改善箇所説明図

改善の内容

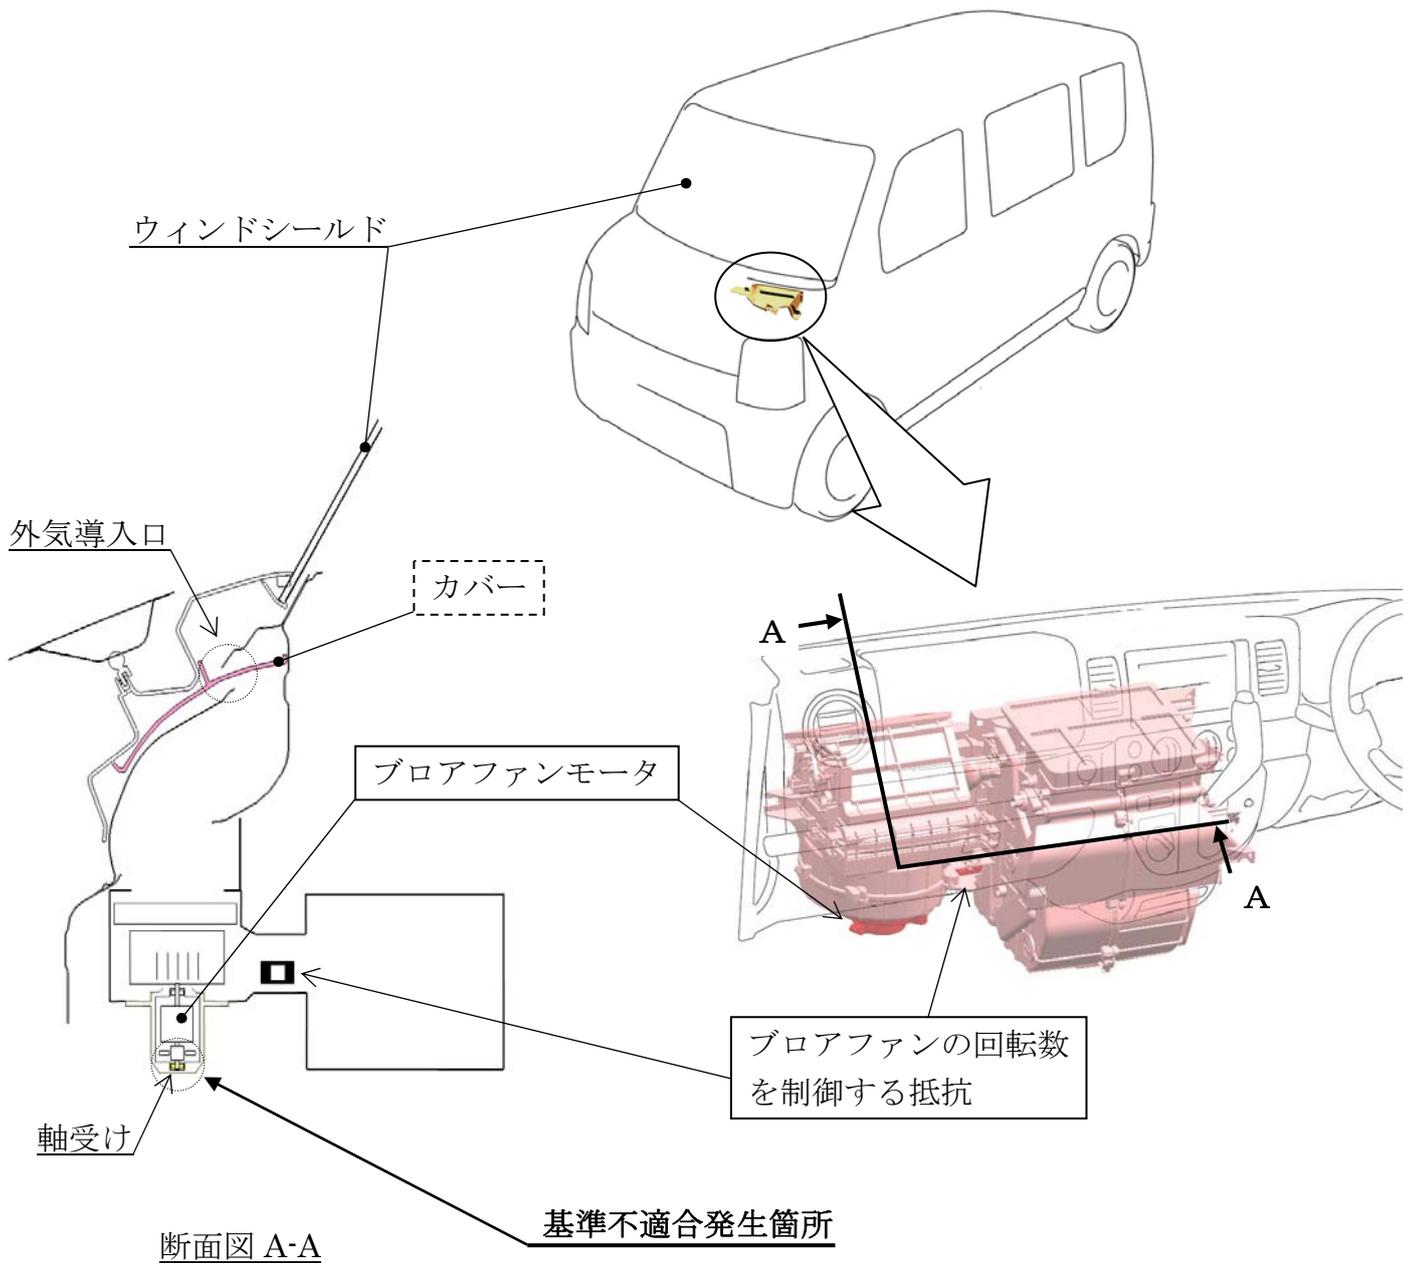
エアコンの外気導入口の構造が不適切なため、雨水がブロアファンモータ部に浸入し、当該モータの軸受けが錆びて固着するものがある。そのため、ブロアファンモータが停止してデフロスタが作動しなくなる。また、マニュアルエアコン仕様においては、ブロアファンの回転数を制御する抵抗のヒューズが熔断せず、最悪の場合、火災に至るおそれがある。

全車両、外気導入口にカバーを追加するとともに、ブロアファンモータを点検し、錆が発生しているものはブロアファンモータを新品に交換する。また、マニュアルエアコン仕様は、ブロアファンモータに錆が発生しているものは、回転数を制御する抵抗を対策品に交換する。

注： は交換部品、 は追加部品を示す。
